Vists els acords del Ple Extraordinari de l'Ajuntament de Lleida del 25 d'abril del 2018 d'aprovació inicial de la revisió del Pla d'Ordenació Urbana de Lleida i l'edicte 7618 del Diari Oficial de la Generalitat de Catalunya del 14 de maig del 2018, el Grup Municipal Comú de Lleida, i en el seu nom, Il·lustrat Sergi Talamonte Sánchez, realitza les següents:

AL·LEGACIONS

Ajustar els sectors urbanitzables nord i sud de Gardeny fins a arribar a la via de l'AVE.

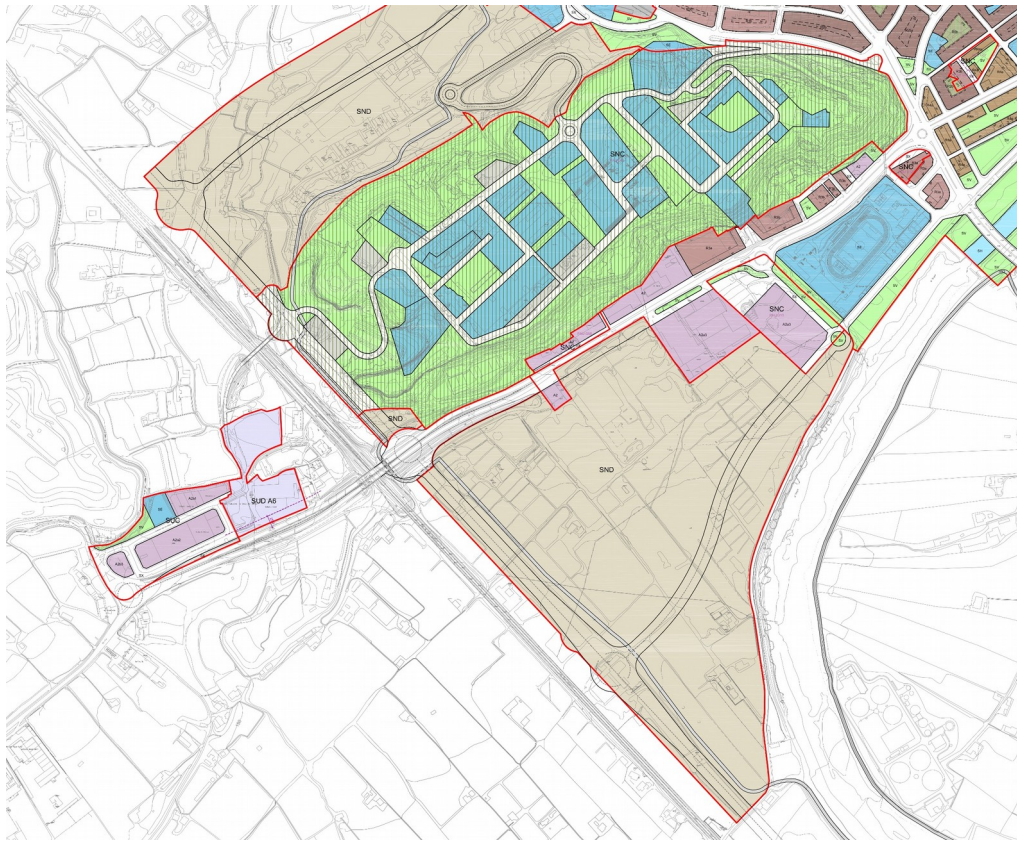
Vist que en el sector no delimitat SUND 1, Límit nord amb el Turó de Gardeny, s'observa una franja de terreny considerablement ampla entre el límit oest del sector i la via de l'AVE. Aquest límit oest en molts casos divideix finques per la meitat deixant un terreny desconnectat del sector i sense possibilitat d'aprofitament.

Vist que aquest fet comportarà molt probablement l'aparició d'una llarga franja de sòl en desús i descuidat.

Vist que la mateixa problemàtica s'observa en el sector veí SUND 2 Sota el Turó de Gardeny, en contacte amb la N-II i el curs del Segre. Amb la mateixa franja de terreny entre el sector i la via de l'AVE que en el SUND-1

2- Que es revisin els plànols d'ordenació relatius als dos sectors SUD-1 i SUD-2 per tal d'ajustar la delimitació fins a arribar a la via de l'AVE.

3- Definir una zona verda lineal integrada en el límit oest dels dos sectors per millorar l'encaix de la futura trama urbana amb el llinard de la via de l'AVE.
